## Hängebrücke Neckar Line Rottweil Fachgutachten Denkmalschutz

Beeinträchtigung Denkmale – Aufnahme und Bewertung der Betroffenheit  
für die Gesamtanlage sowie die Denkmale besonderer Bedeutung

### Stellungnahme

Abb. 1 Denkmale mit Sichtbeziehung

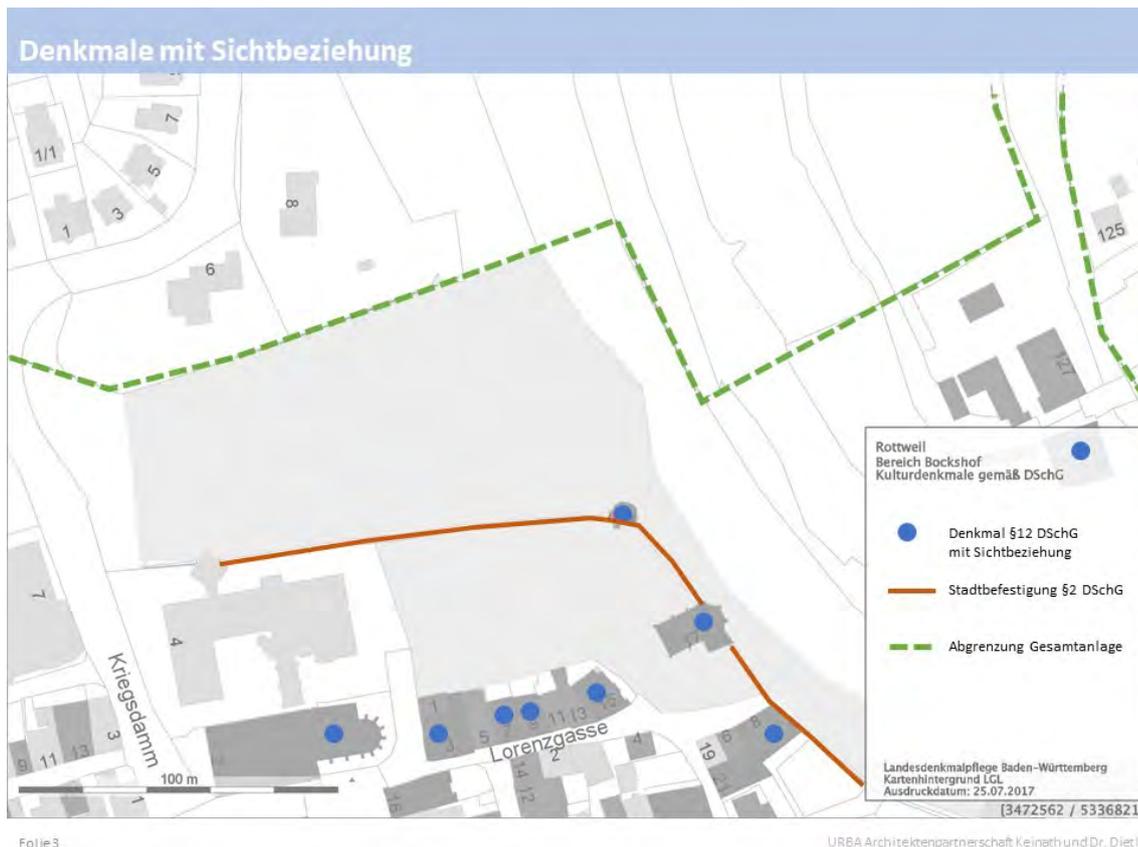
Entsprechend wurden diese Kulturdenkmale hinsichtlich einer möglichen Beeinträchtigung durch das geplante Brückenbauwerk untersucht.

Abb. 23 Standort 6

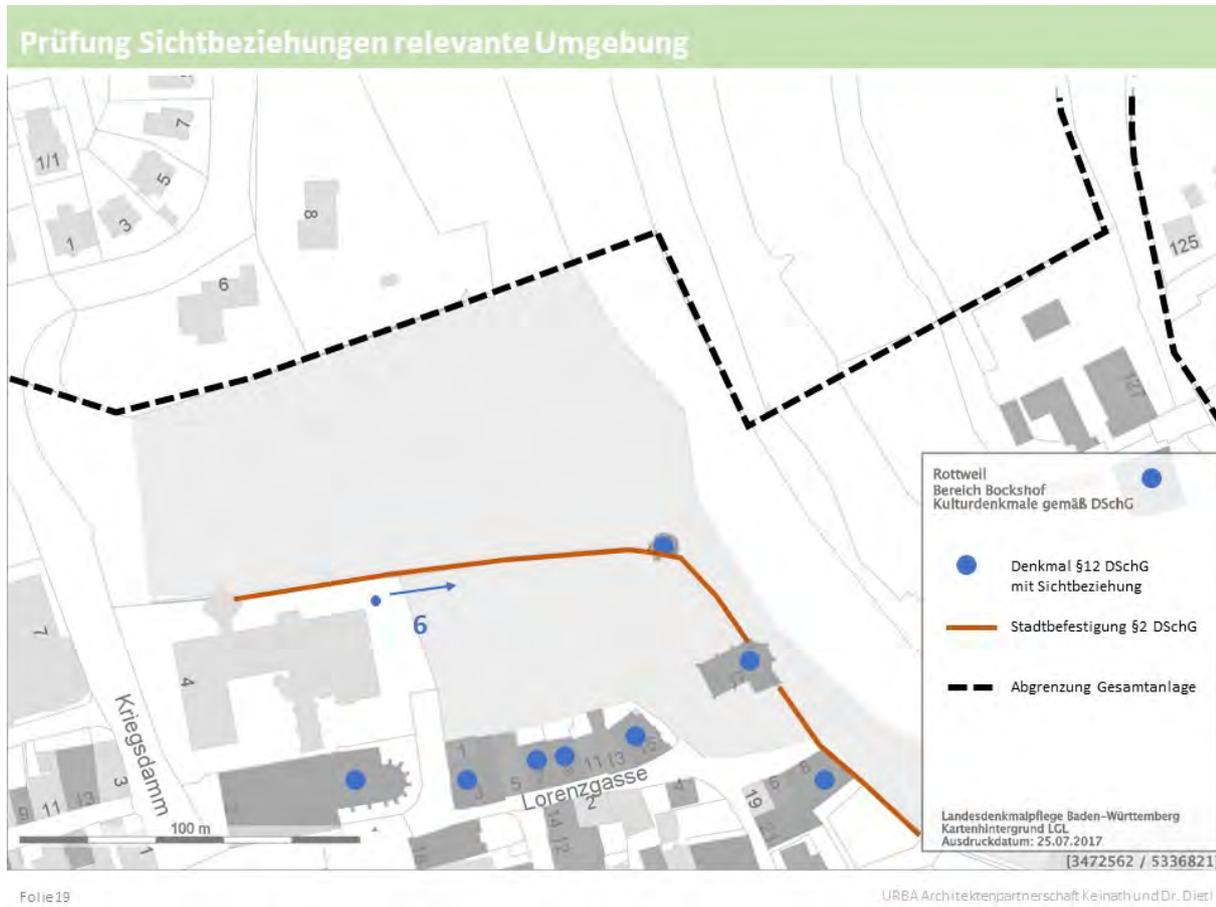
Der Bockshof ist als einzige öffentliche Grünfläche innerhalb der Stadtmauern Rottweils selbst als Kulturdenkmal gem. § 2 DSchG unter Schutz gestellt. Zusammen mit der Lorenzkapelle bildet er eine Sachgesamtheit.

Als Reaktion auf ein erstes Konzept der vorliegenden Stellungnahme wurde die Planung in diesem Bereich überprüft und überarbeitet. Anschließend wurde diese Planung ein weiteres Mal überarbeitet: der Standort des Brückenkopfes wurde – im Interesse einer weiteren Reduzierung der Auswirkungen des Projektes auf die denkmalgeschützte Freifläche – weiter nach Westen an den Fuß der Böschung unterhalb des Dominikanermuseums verschoben.

Der Kopf der geplanten Hängebrücke ist im westlichen Bereich der nördlichen Seite des Bockshofs geplant. Dafür muss die vom Bockshof aus nur als Brüstungsmauer erlebbare Stadtmauer auf Breite des Brückenlaufs durchbrochen werden. Davor soll gemäß der vorliegenden Planung zum Bockshof hin ein durch hohe Glaselemente abgegrenzter Eingangsbereich abgegrenzt werden. Dieser ist über zwei Drehkreuze zugänglich.

Dies gilt vor allem für den Blick entlang der nördlichen Stadtmauer von Osten wie von Westen. Die massiven Widerlager verhindern, viel mehr als die neue Öffnung in der Brüstung, dass der charakteristische Mauerzug nicht mehr durchgängig erkennbar ist. Hinzu kommen die beiden Drehkreuze sowie die Einhegung des Eingangsbereiches. Trotz der geplanten Ausführung in Glas wird diese als Körper innerhalb des bisher unverstellten und zum Tal hin offenen Raumes des Bockshofes erlebt werden. Der Zugang zur Brüstung wird partiell verhindert, die Bewegung entlang der Stadtmauer verstellt. Hinzu kommt, dass damit zu rechnen ist, dass die Glasflächen bereits bei entsprechender Beleuchtung, viel mehr noch aber bei Verunreinigung, Bekleben oder nach dem Anbringen von Graffiti o. ä. bei weitem nicht so transparent erscheinen werden, wie dargestellt.

Sofern keine offenere Lösung gefunden wird, werden mit der geplanten Lösung für den Zugang zur Brücke die Erlebbarkeit der Situation und damit der Zeugniswert der Gesamtanlage eingeschränkt.

Allerdings ist die Beeinträchtigung gegenüber der ursprünglichen Planung reduziert. Die eingerückten Widerlager lassen den Blick entlang der Stadtmauer frei, der charakteristische Mauerzug ist besser durchgängig erkennbar. Die Verlegung der beiden Drehkreuze unterstützt dies, im Gegenzug wird die Wirkung der Einhegung des Eingangsbereiches beim Blick von Süden größer. Diese wird noch mehr als Körper innerhalb des bisher unverstellten und zum Tal hin offenen Raumes des Bockshofes erlebt werden.

Aus Gründen der Sicherheit konnte auf die Einhegung nicht verzichtet werden. Die Begründung hierfür wird an anderer Stelle von den Planern vorgelegt. Die vorliegende überarbeitete Planung kommt nach Aussage der Planer den Belangen der Denkmalpflege so weit entgegen, wie dies aus Sicherheitsgründen möglich ist.

Im Übrigen sind wir der Meinung, dass die von Seiten der Planer angeführten Sicherheitsbelange als *"überwiegende Gründe des Gemeinwohls"* die *„unausweichlich Berücksichtigung verlangen,"* (§ 19 Abs. 2) zu werten sind und die **Bedenken** gegen die Planung auf dieser Basis **zurückzustellen sind**.

Abb. 34 Visualisierung überarbeitete Planung (2.)

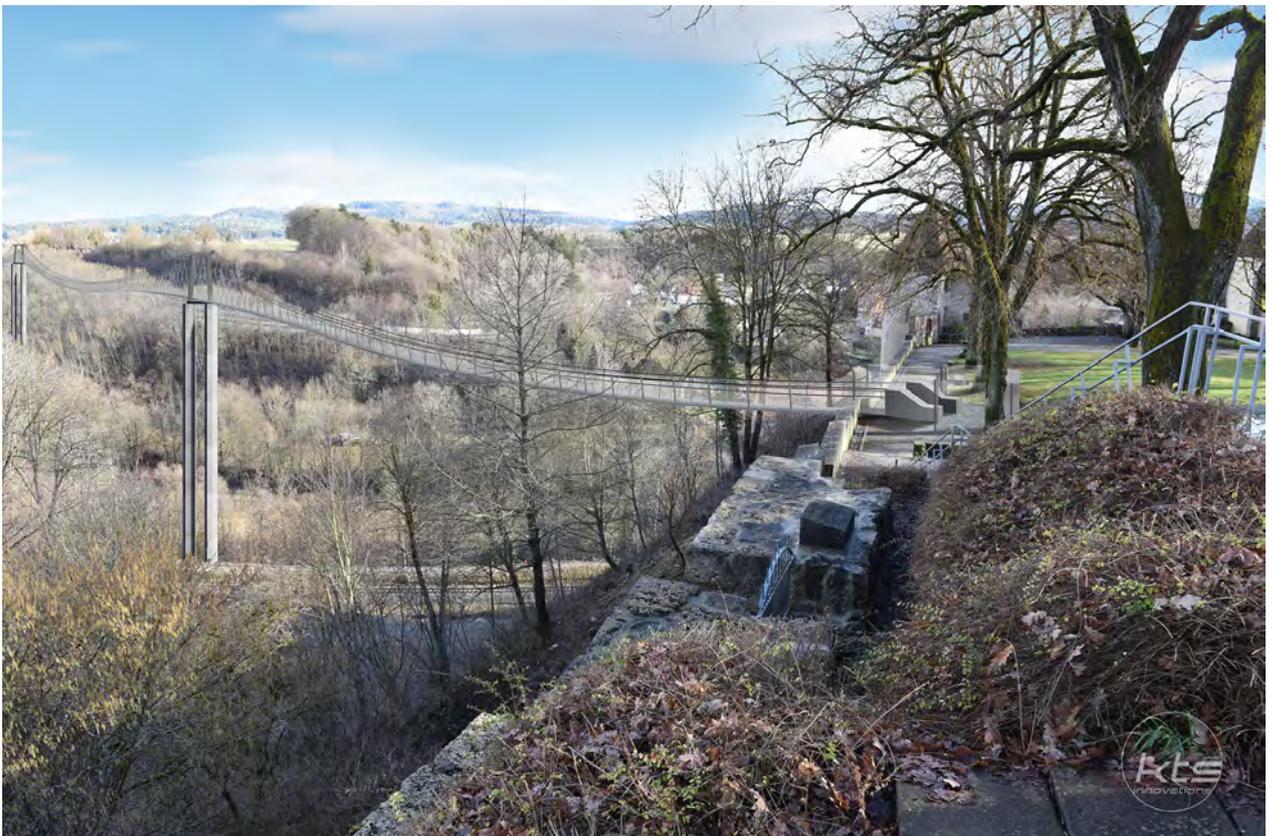
Trotz der oben beschriebenen Vorteile dieser Lösung bleibt es auch hier bei einem räumlich wirksamen Einbau innerhalb der Freifläche und einer Beeinträchtigung der Erlebbarkeit von Stadtmauer und Bastionscharakter. Hinzu kommen die bei dieser Planungsvariante noch wesentlich größeren Unsicherheiten hinsichtlich der zukünftigen Wegeführung – vor allem im Bereich der Böschung westlich der Einhegung des Brückenkopfes.

Ergänzend zu den obigen Hinweisen zur überarbeiteten Planung ist im Falle der Verschiebung des Brückenkopfes auf eine Wegführung und Gestaltung der Böschung zu achten, die den Mauerzug der Stadtbefestigung beim Weg von Westen weiterhin erlebbar erhält. Zudem muss Sorge dafür getragen werden, dass bei deren Neugestaltung keine zusätzlichen, in den Bockshof hineinwirkenden Einbauten oder Installationen auf der Böschung entstehen, die die Vorteile der Verschiebung des Brückenkopfes zunichtemachen könnten.

Abb. 40 Grundriss Variante 2

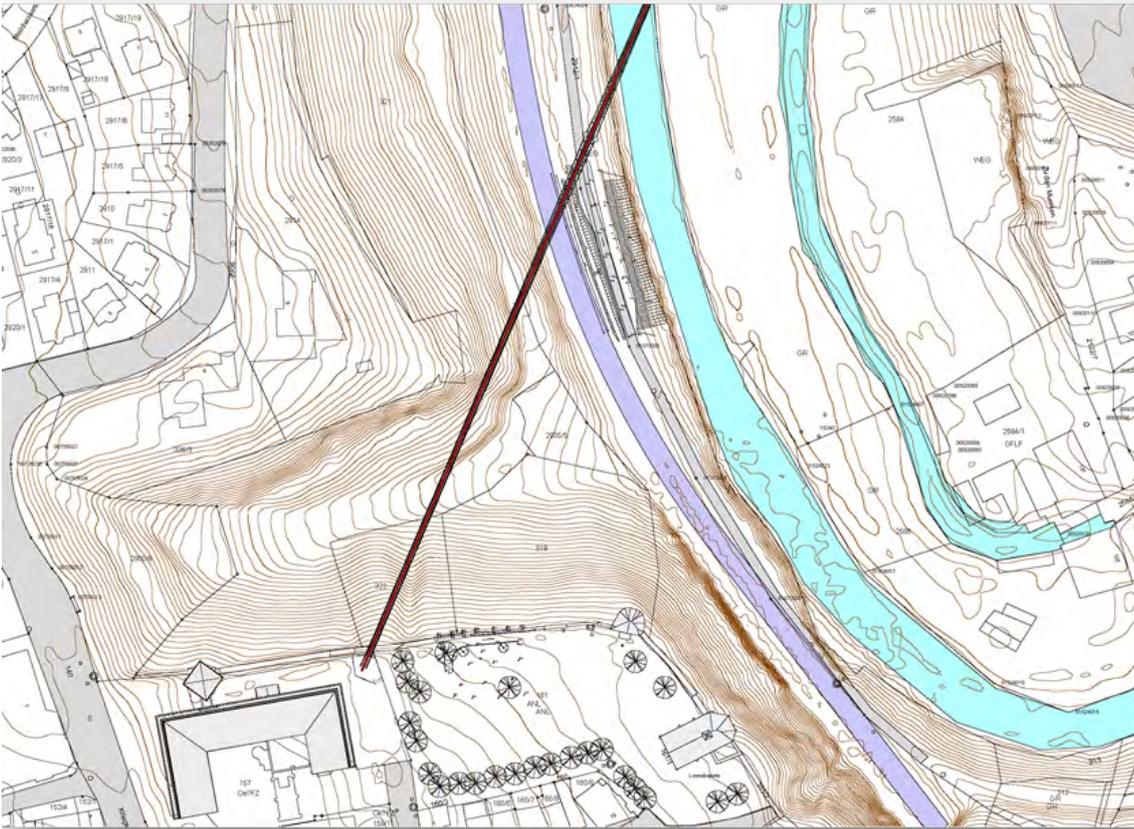
Der Kopf der geplanten Hängebrücke befindet sich im Falle der Version 2 außerhalb der geschützten Grünanlage des Bockshofes. Derselbe liegt allerdings vom Bockshof aus gut sichtbar oberhalb dessen östlicher Grenze.

Die – wie bereits mehrfach erwähnt – im Fall von Version 2 deutlich höhere Brückenkonstruktion führt über der darunter befindlichen Stadtmauer auf das Plateau vor der Ostseite des Dominikanermuseums. Eingriffe in die Stadtmauer sind in diesem Fall nicht notwendig. Dort soll gemäß der vorliegenden Planung ebenfalls ein durch hohe Glaselemente abgegrenzter Eingangsbereich abgegrenzt werden. Dieser ist wiederum über zwei Drehkreuze zugänglich.

Mit der geplanten Lösung wird die Erlebbarkeit der Situation und damit der Zeugniswert der Gesamtanlage eingeschränkt. Insofern ist für Variante 2 eine **erhebliche Beeinträchtigung** des inneren Erscheinungsbildes derselben zu konstatieren.
